规划设计调整说明

修建性详细规划调整 1:500

项目名称：兴安县第五小学建设项目

图 名：修建性详细规划调整

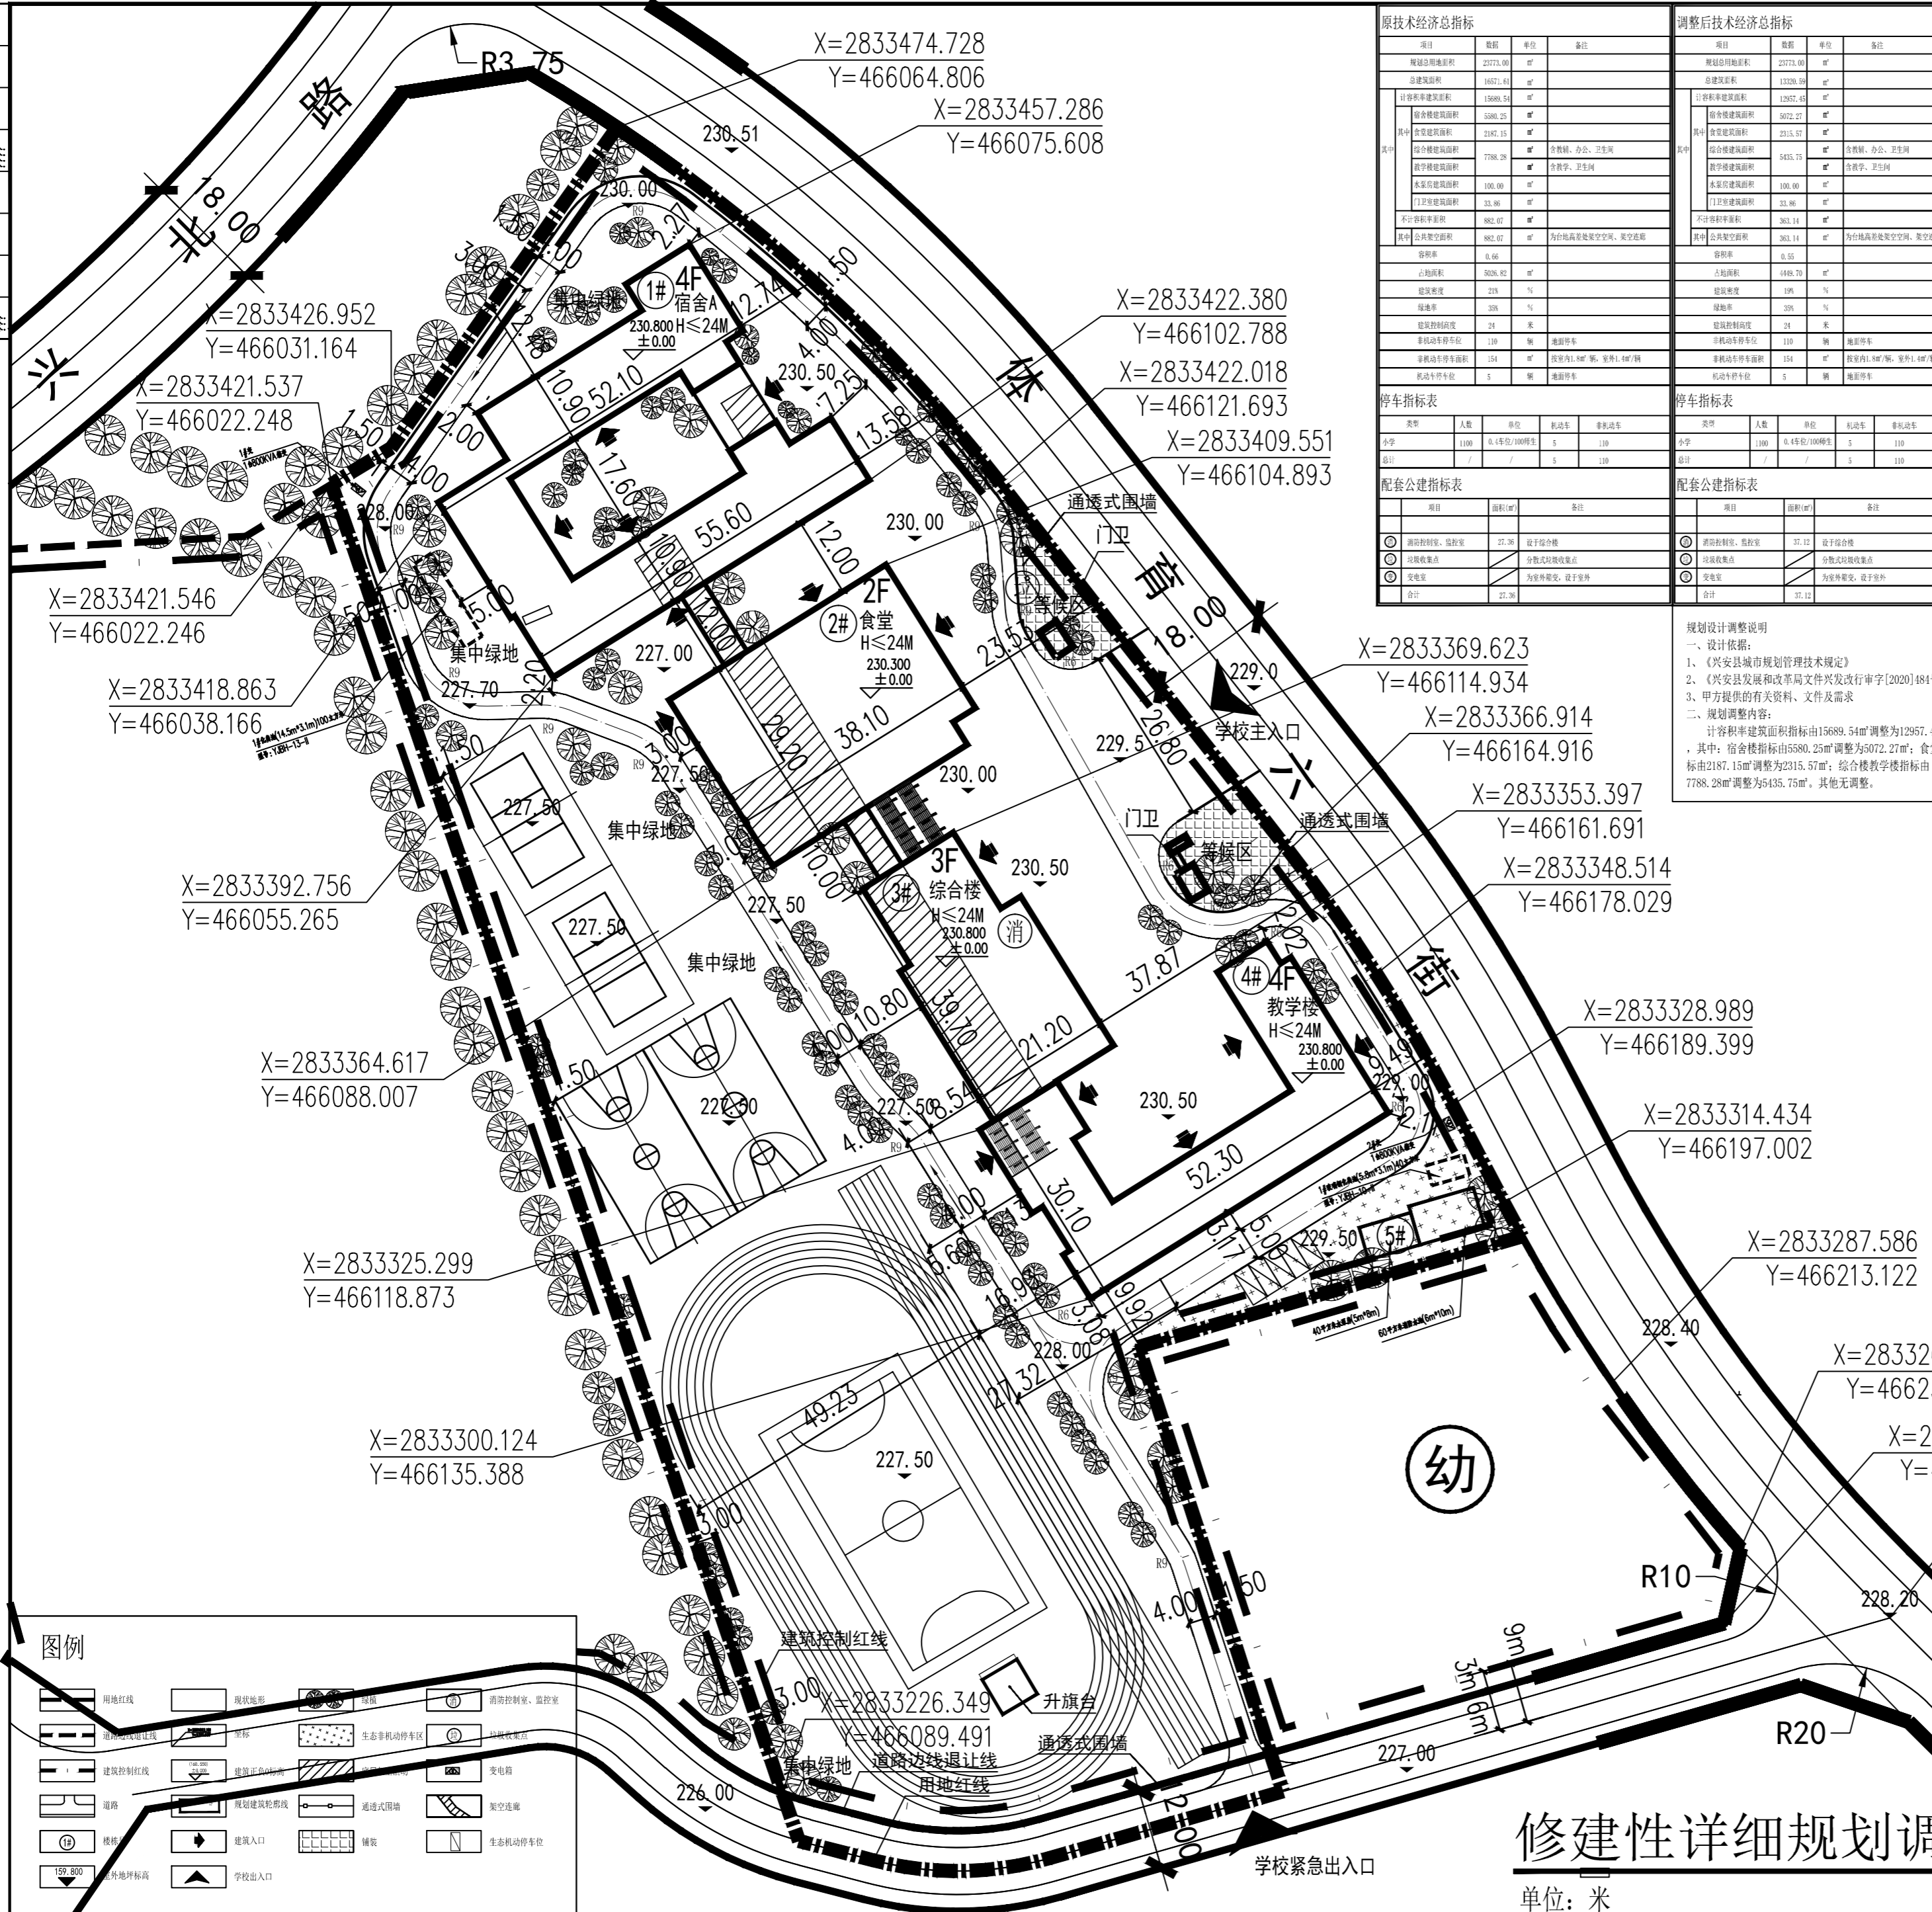
容积率建筑密度指标由15689.54m²调整为12957.45m²，其中：宿舍楼指标由5580.25m²调整为5072.27m²；食堂指标由2187.15m²调整为2315.57m²；综合楼教学楼指标由7788.28m²调整为5435.75m²，其他无调整。
